Obiekt	ODDZIAŁ LECZNICZO - REHABILITACYJNY W GRĘBANINIE SKWER POTWOROWSKIEGO 97, 63-604 GRĘBANIN		
Inwestor	SAMODZIELNY PUBLICZNY ZAKŁAD OPIEKI ZDROWOTNEJ W KĘPNIE UL. SZPITALNA 7, 63-600 KĘPNO		
Temat	EKSPERTYZA TECHNICZNA STANU OCHRONY PRZECIWOŻAROWEJ w trybie § 2 ust. 3a) w związku z § 207 ust. 2 rozporządzenia Ministra Infrastruktury z dnia 12 kwietnia 2002 r. w sprawie warunków technicznych, jakim powinny odpowiadać budynki i ich usytuowanie (J.t. Dz. U. 2019, poz. 1065.) oraz § 1 ust. 2 rozporządzenia Ministra Spraw Wewnętrznych i Administracji z dnia 7 czerwca 2010 r. w sprawie ochrony przeciwpożarowej budynków, innych obiektów budowlanych i terenów (Dz. U. Nr 109, poz. 719 z późn. zm.)		
Opracował	Imię i nazwisko mgr Małgorzata Pilch rzeczoznawca ds. zabezpieczeń przeciwpożarowych Nr uprawnień 622/2015	Podpis i pieczęć	Temat rysunku RZUT PIĘTRA
Opracował	Imię i nazwisko dr inż. arch. Roman Pilch rzeczoznawca budowlany PZITB	Podpis i pieczęć	Branża PRZECIWOŻAROWA

Data CZERWIEC 2019
			Skala 1:100
	Nr uprawnień 2731		Nr rysunku 4

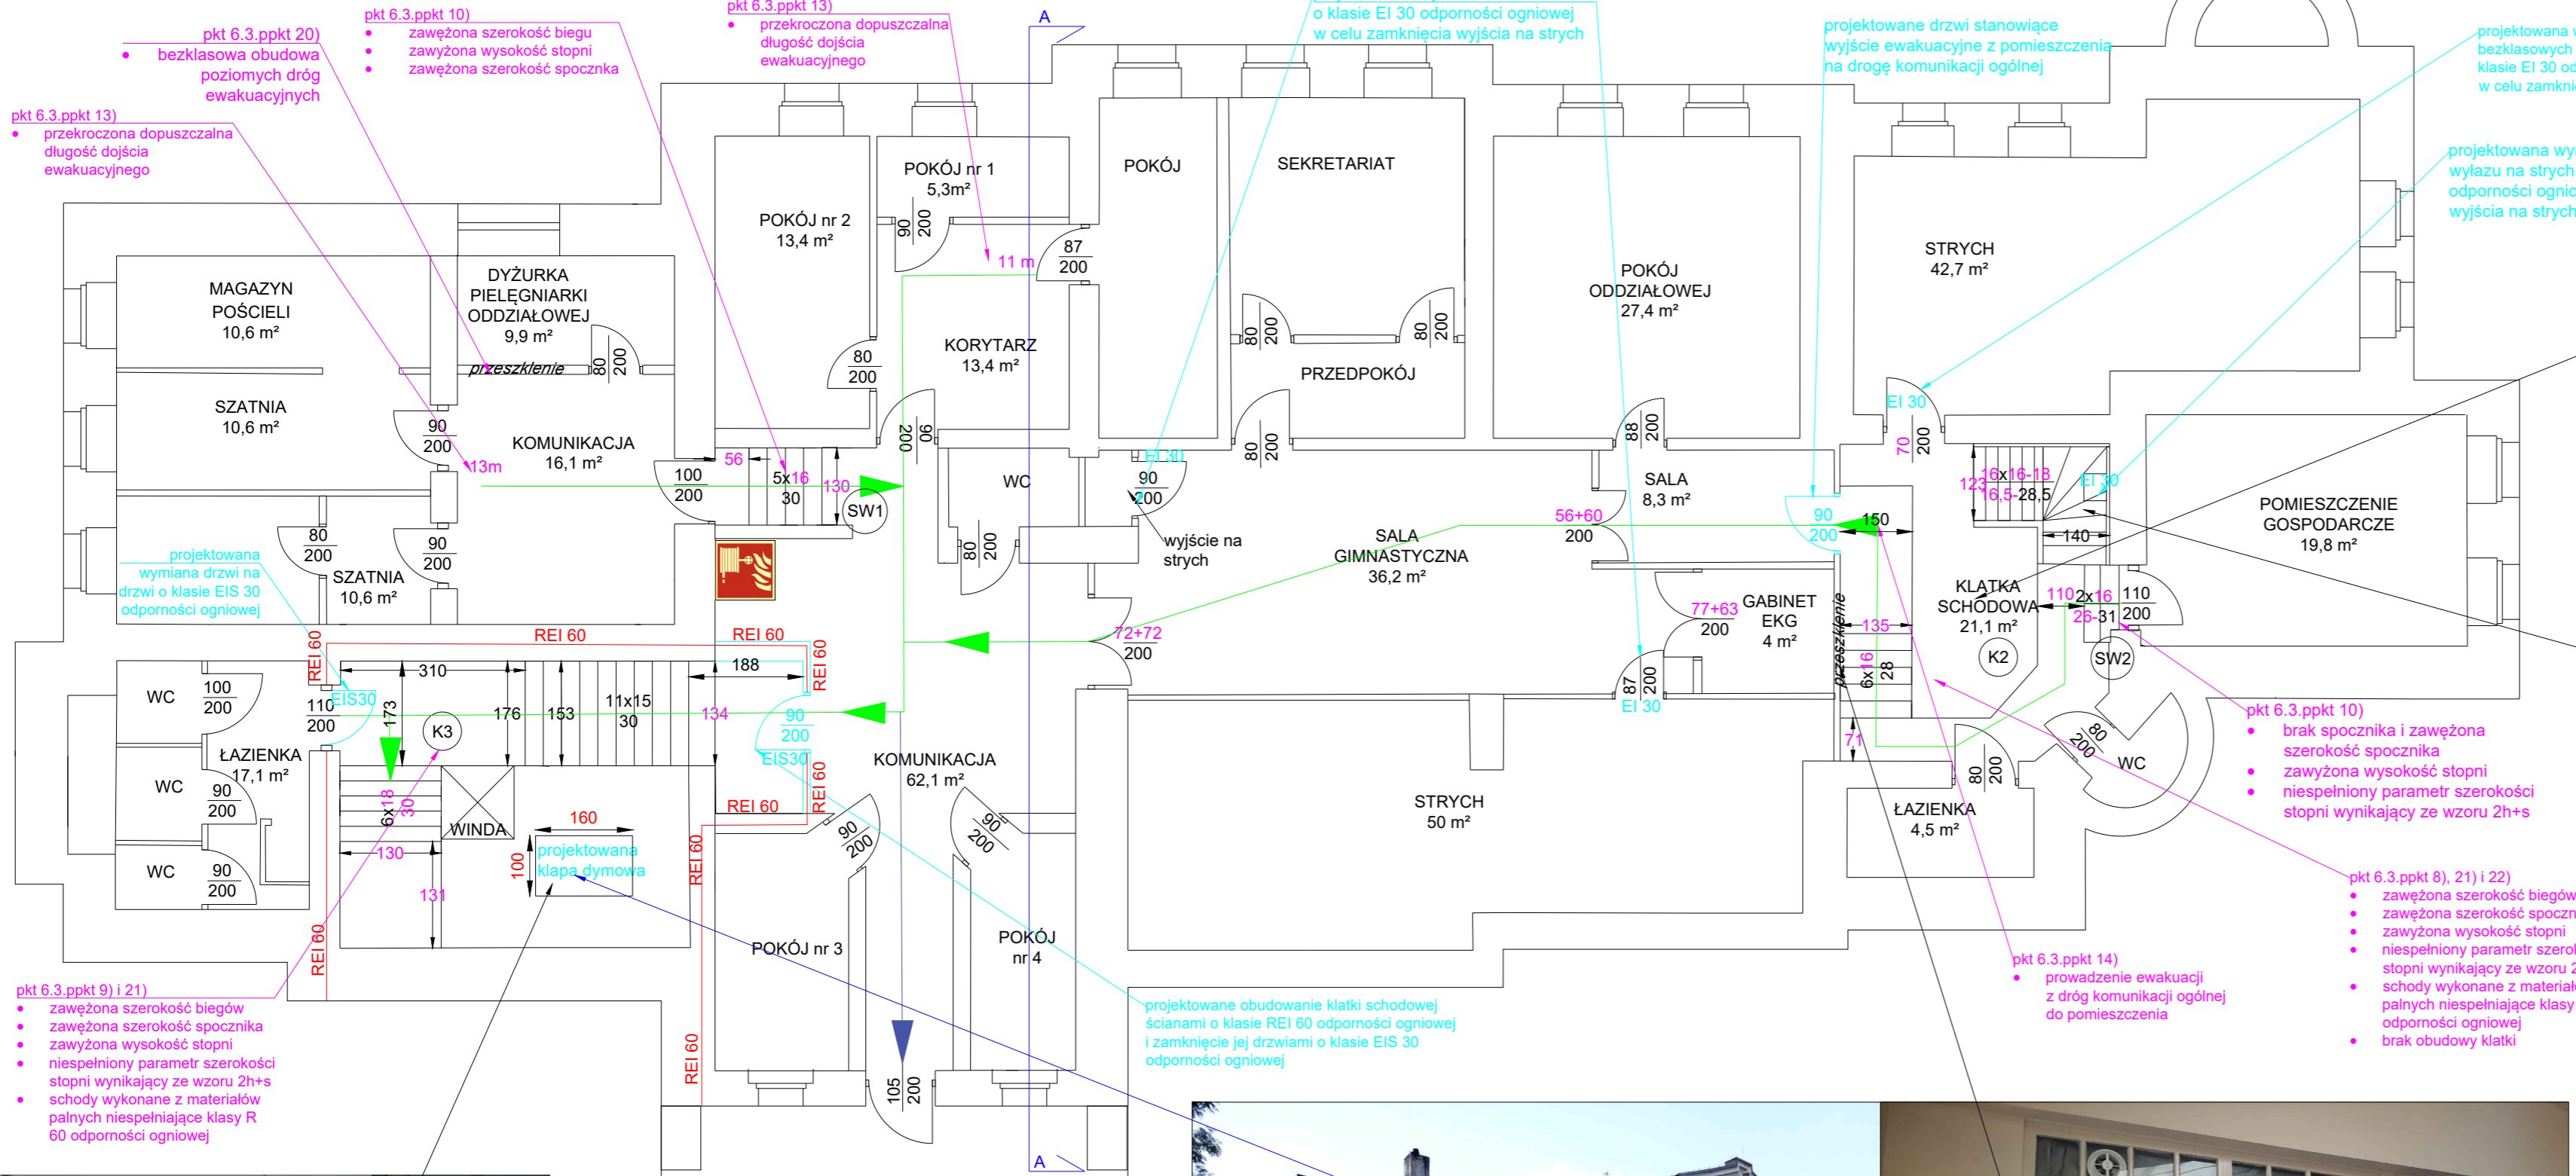
- pkt 6.3.ppkt 9) i 21)**
- zawężona szerokość biegów
  - zawężona szerokość spocznika
  - zawyżona wysokość stopni
  - niespełniony parametr szerokości stopni wynikający ze wzoru 2h+s
  - schody wykonane z materiałów palnych niespełniające klasy R 60 odporności ogniowej

- pkt 6.3.ppkt 13)**
- przekroczona dopuszczalna długość dojścia ewakuacyjnego

- pkt 6.3.ppkt 10)**
- zawężona szerokość biegu
  - zawyżona wysokość stopni
  - zawężona szerokość spocznika

- pkt 6.3.ppkt 13)**
- przekroczona dopuszczalna długość dojścia ewakuacyjnego

- pkt 6.3.ppkt 10)**
- brak spocznika i zawężona szerokość spocznika
  - zawyżona wysokość stopni
  - niespełniony parametr szerokości stopni wynikający ze wzoru 2h+s

- pkt 6.3.ppkt 8), 21) i 22)**
- zawężona szerokość biegów
  - zawężona szerokość spocznika
  - zawyżona wysokość stopni
  - niespełniony parametr szerokości stopni wynikający ze wzoru 2h+s
  - schody wykonane z materiałów palnych niespełniające klasy R 60 odporności ogniowej
  - brak obudowy klatki

- pkt 6.3.ppkt 14)**
- prowadzenie ewakuacji z dróg komunikacji ogólnej do pomieszczenia

projektowana wymiana drzwi na drzwi o klasie EI 30 odporności ogniowej w celu zamknięcia wyjścia na strych

projektowane drzwi stanowiące wyjście ewakuacyjne z pomieszczenia na drogę komunikacji ogólnej

projektowana wymiana bezklasowych drzwi na drzwi o klasie EI 30 odporności ogniowej w celu zamknięcia wyjścia na strych

projektowana wymiana bezklasowego wyłazu na strych na wyłaz o klasie EI 30 odporności ogniowej w celu zamknięcia wyjścia na strych

projektowane obudowanie klatki schodowej ścianami o klasie REI 60 odporności ogniowej i zamknięcie jej drzwiami o klasie EI 30 odporności ogniowej
